2026年3月までの放射性固体廃棄物等の想定保管量の反映並びに一部の一時保管エリアの名称及びBG程度の瓦礫等の保管運用方法の変更に伴う実施計画変更について

2023年10月25日

TEPCO

- 2022年度の瓦礫等及び放射性固体廃棄物の保管量の実績及び2023年度～2025年度の想定保管量を実施計画に反映
- 実施計画変更に併せて、一時保管エリアの統合に伴う名称変更及びBG程度の瓦礫等の保管運用方法変更

図1 瓦礫等の想定保管量

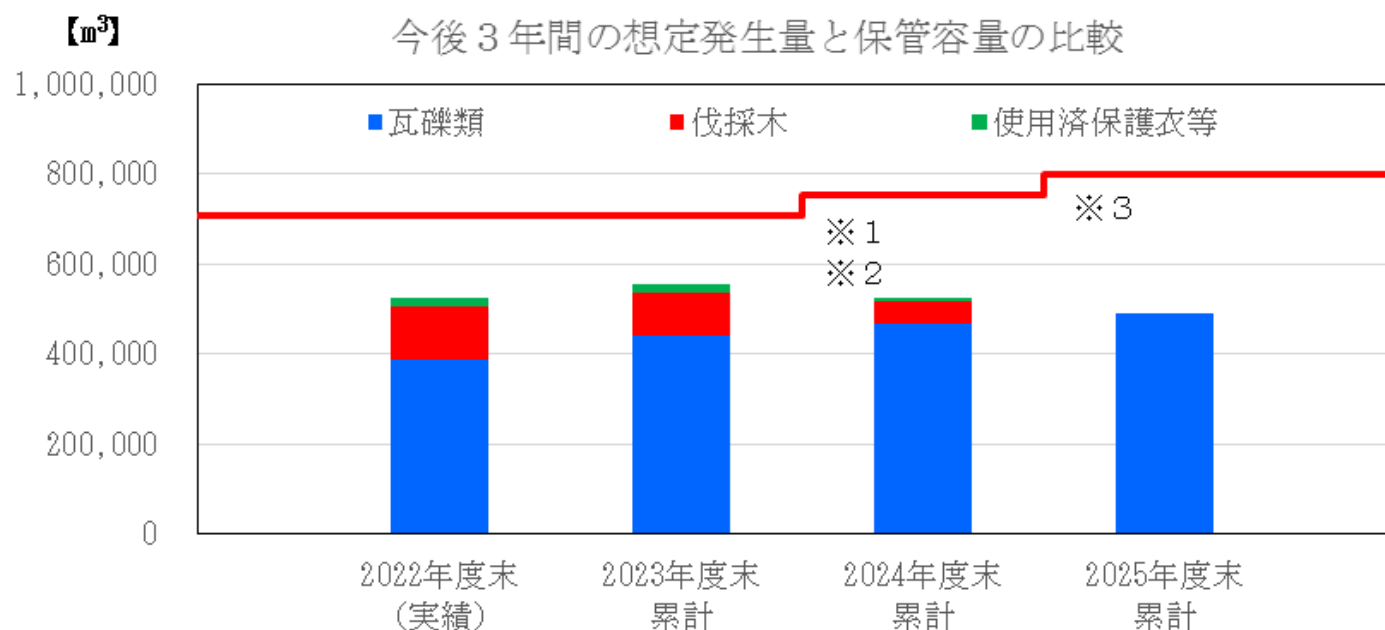
- 2022年度の瓦礫等及び放射性固体廃棄物の保管量の実績及び2023年度～2025年度の想定保管量を反映する
- 各年度にて、想定保管量に対して保管容量は満足する見込み
- 次ページ以降で、瓦礫類，伐採木，使用済保護衣等の想定保管量を記載

図2 瓦礫類の線量区分毎の想定保管量と保管容量の比較

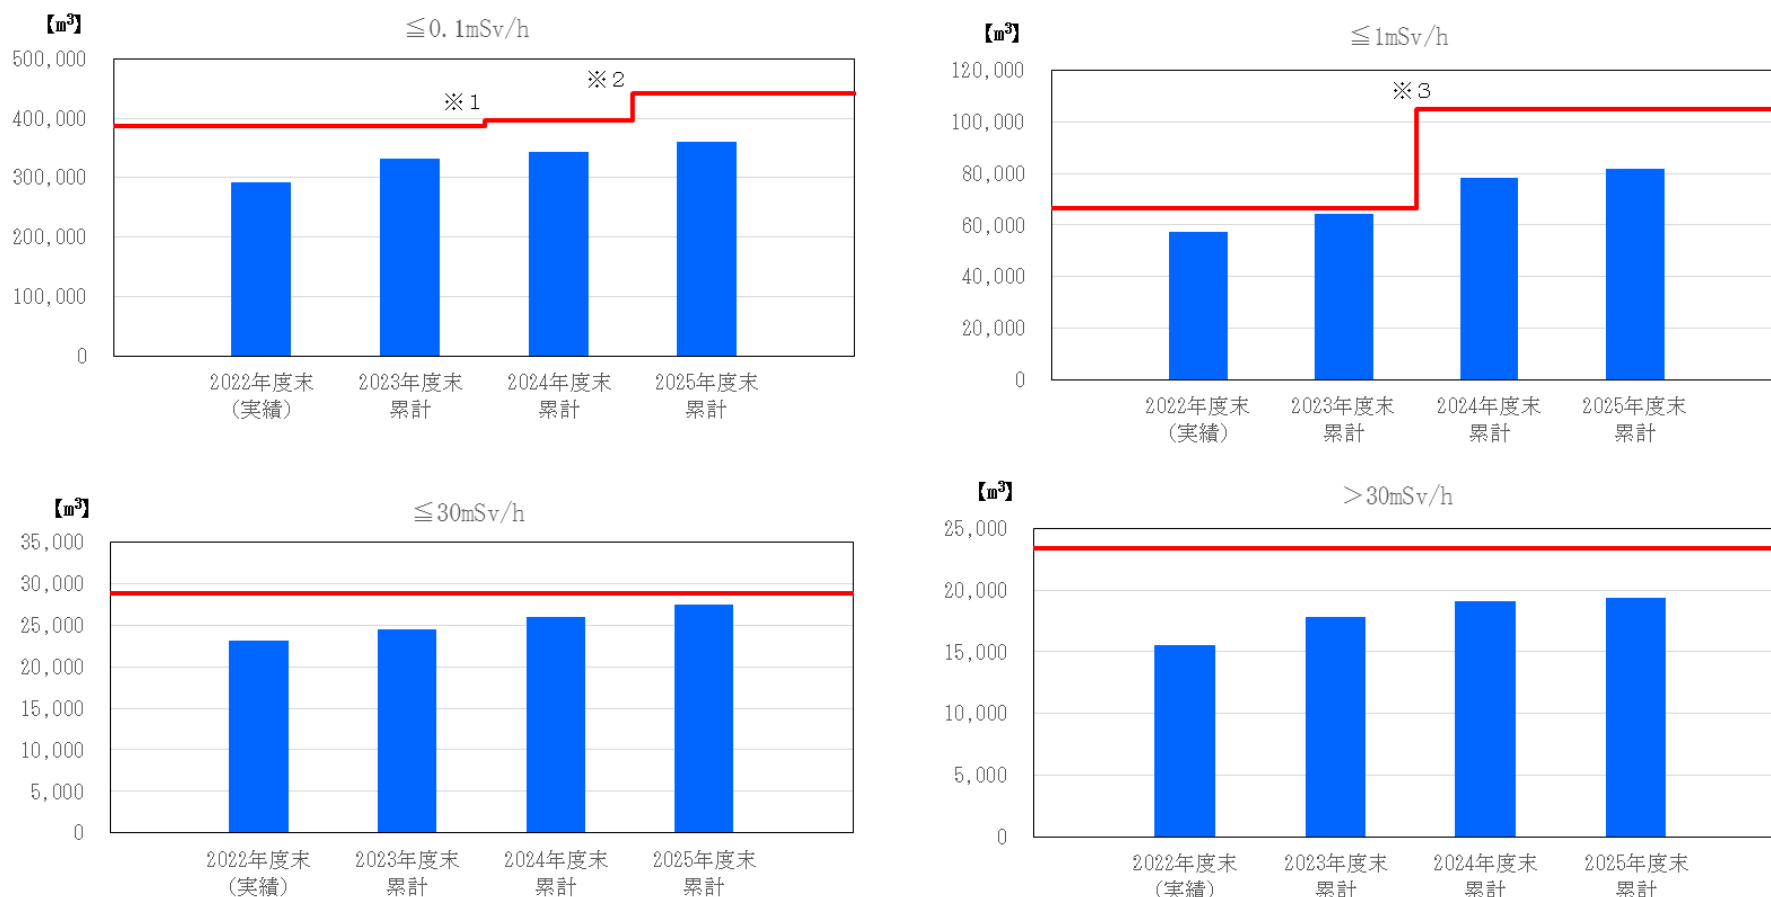
- 以下のとおり、線量区分毎の瓦礫類の想定保管量に対して保管容量は満足する見込み
 - 前回は、 $\leq 30\text{mSv/h}$ の2024年度末で、約500 m^3 超過があり、超過分は高線量区分に移動させるとしていたが、2022年度の発生実績が予測よりも減少した等により、それを考慮せず満足する見込み

図3 伐採木の想定保管量と保管容量の比較

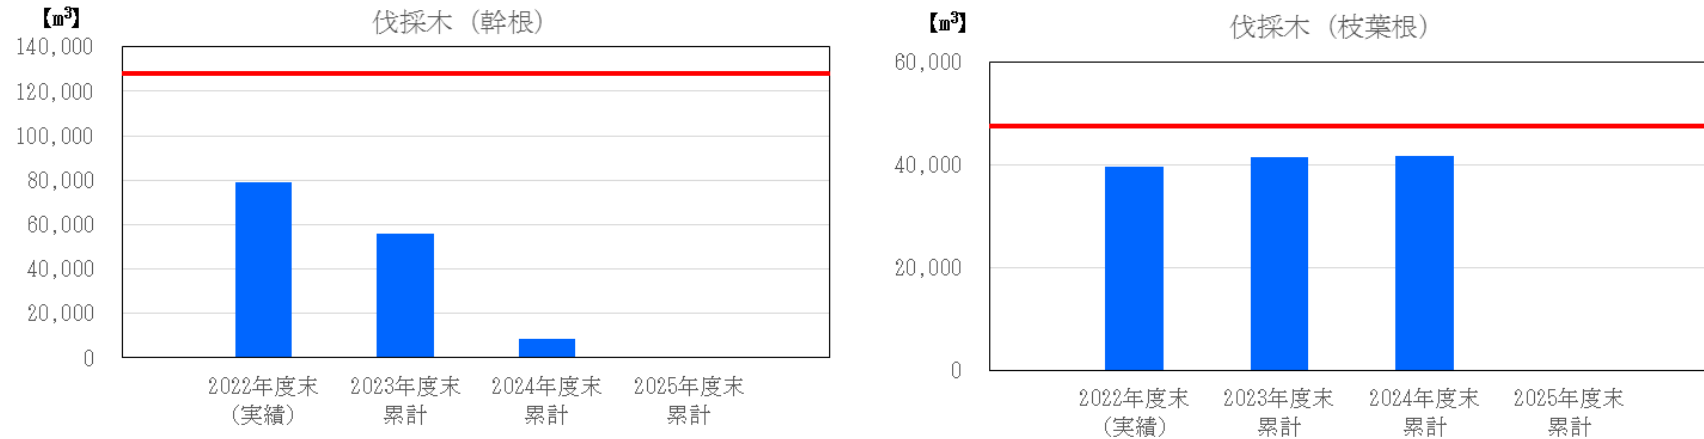
- 以下のとおり、現在の既設焼却炉及び増設焼却炉の運転状況を考慮した上で、伐採木の想定保管量および使用済保護衣等の想定保管量に対して保管容量は満足する見込み

図5 放射性固体廃棄物の想定発生量と保管容量の比較

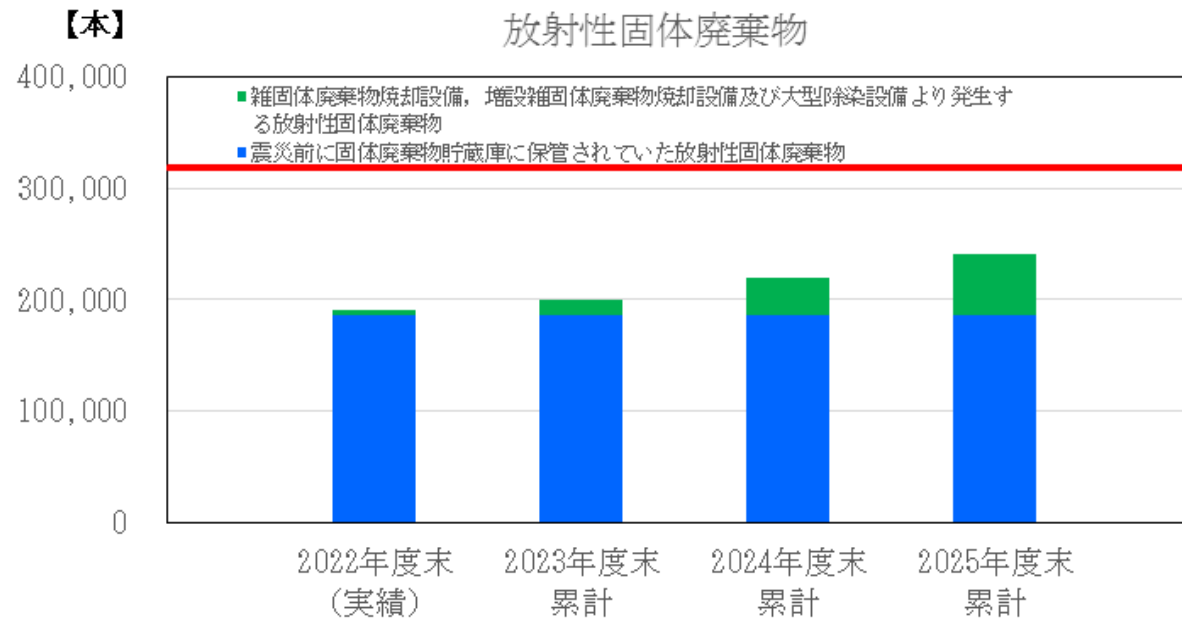
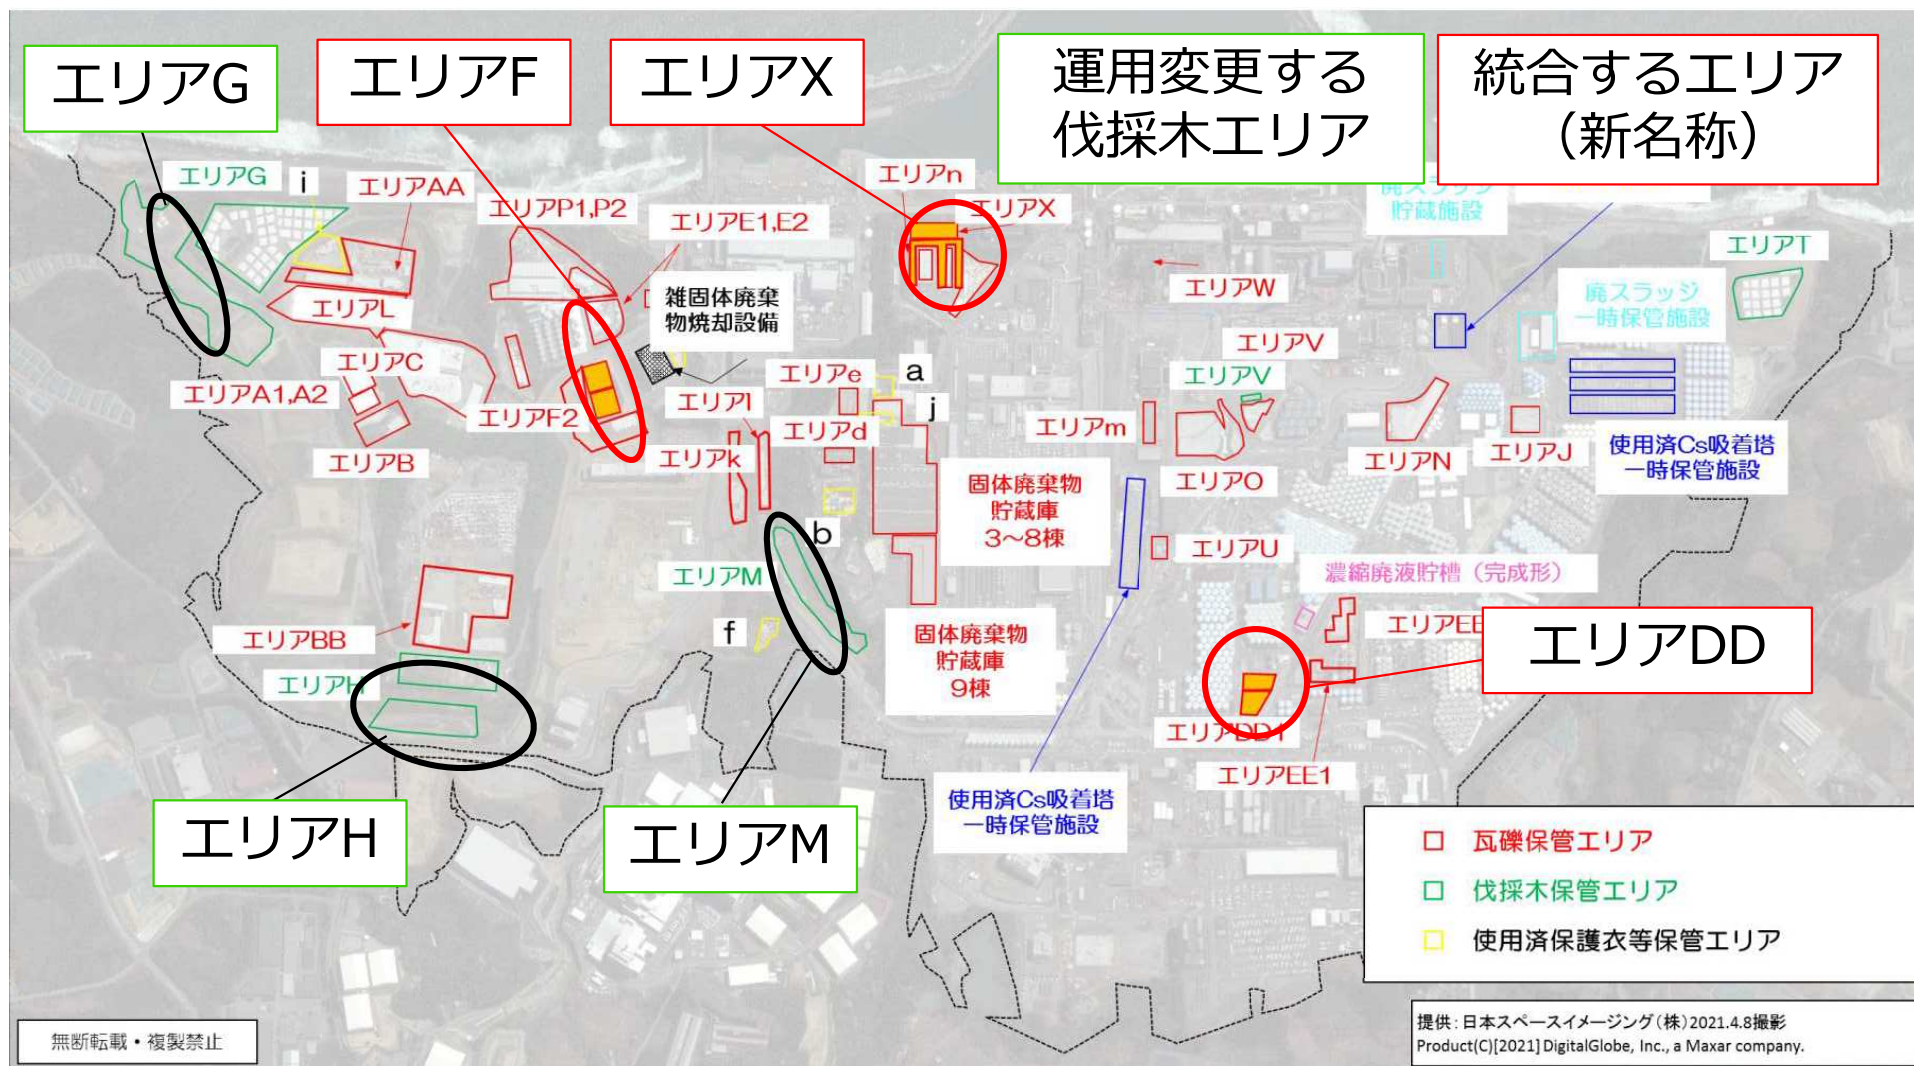
- 以下のとおり、放射性固体廃棄物の想定保管量に対して保管容量は満足する見込み

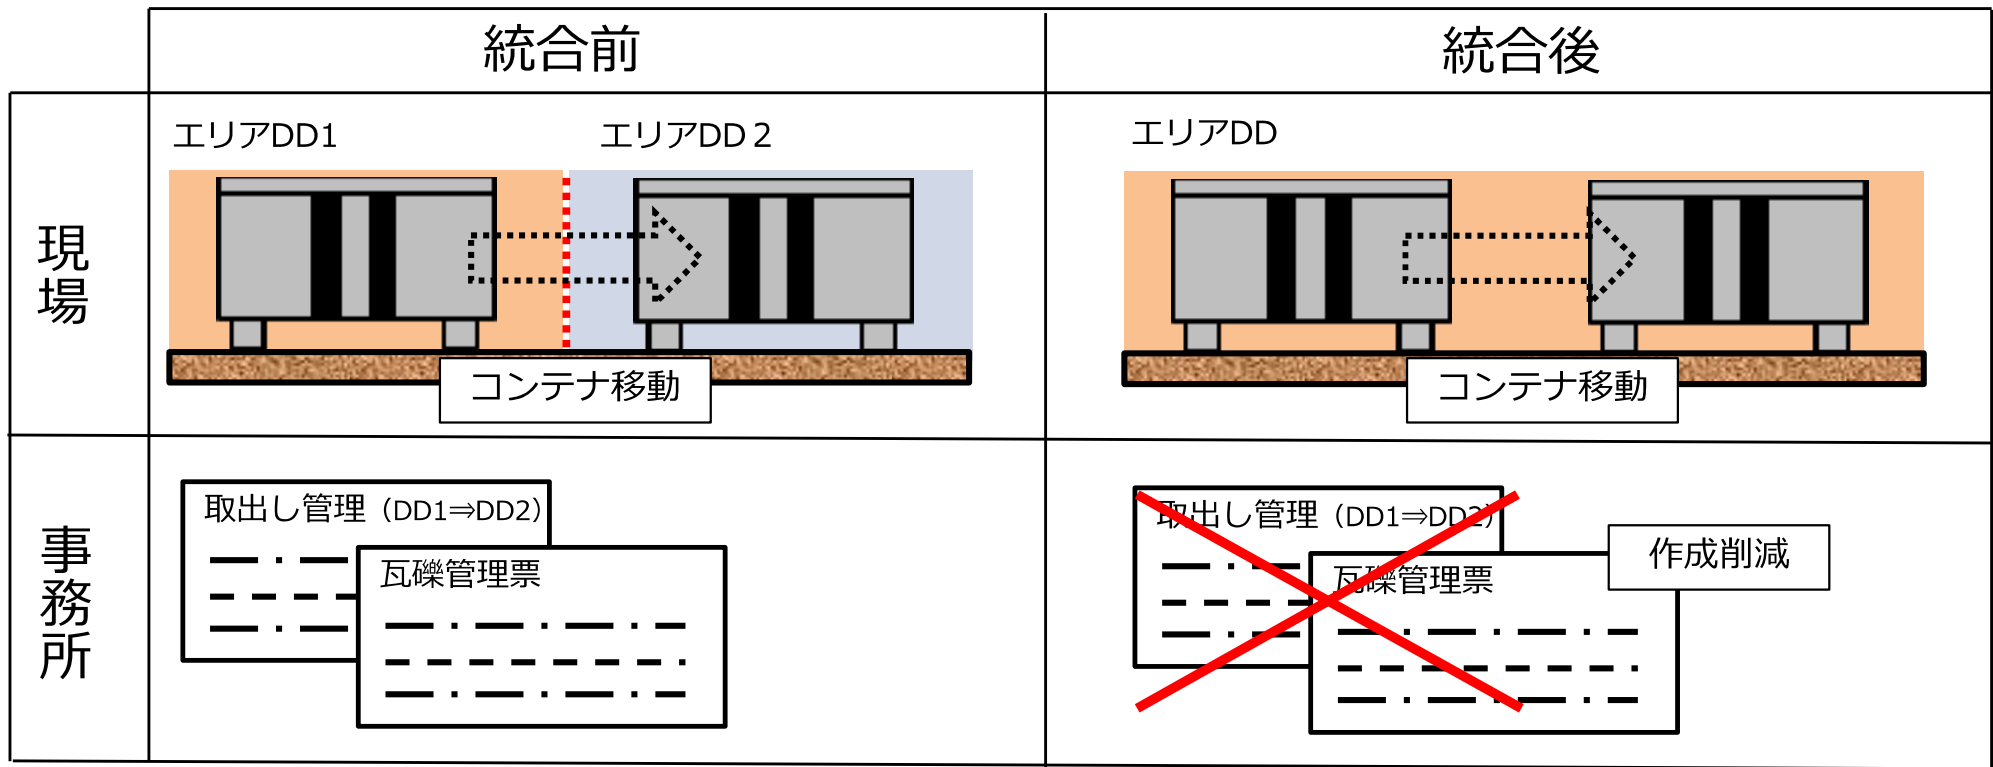
- ✓ 保管管理の業務効率化の観点から、受入目安表面線量率が同じで隣接するエリアは統合させる
- ✓ なお、エリア名称の変更であるため、敷地境界線量に変動はない
- ✓ 現場巡視等の確認内容は同じであり、これからも適切な保管に努めていく

エリアF1 650m ³ 0.1mSv/h	エリアF2 6,400m ³ 0.1mSv/h
--	--

エリアF 7,050m ³ (650m ³ +6,400m ³) 0.1mSv/h

一時保管エリアの統合（統合エリアの詳細）

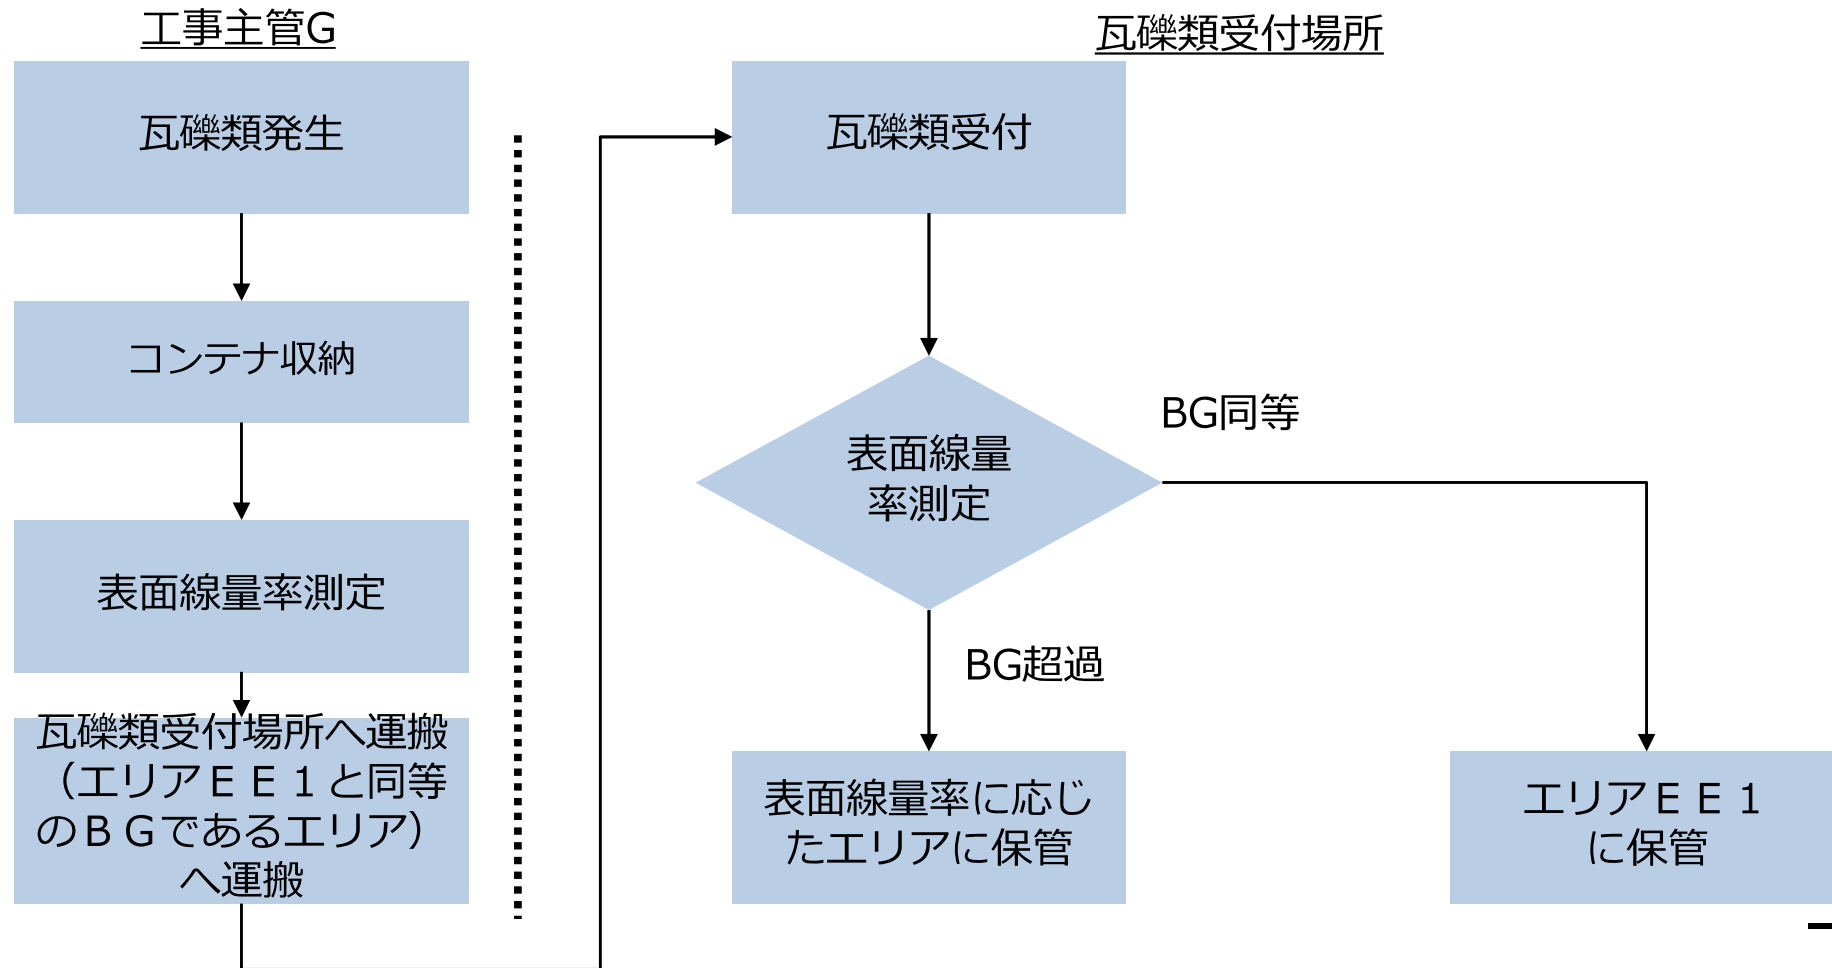
エリア新名称	統合前	統合後
エリアF		
エリアX		
エリアDD

※作図精度の関係上、外形が変わっているように見える箇所があるが、実際の外形、外周位置に変化はない
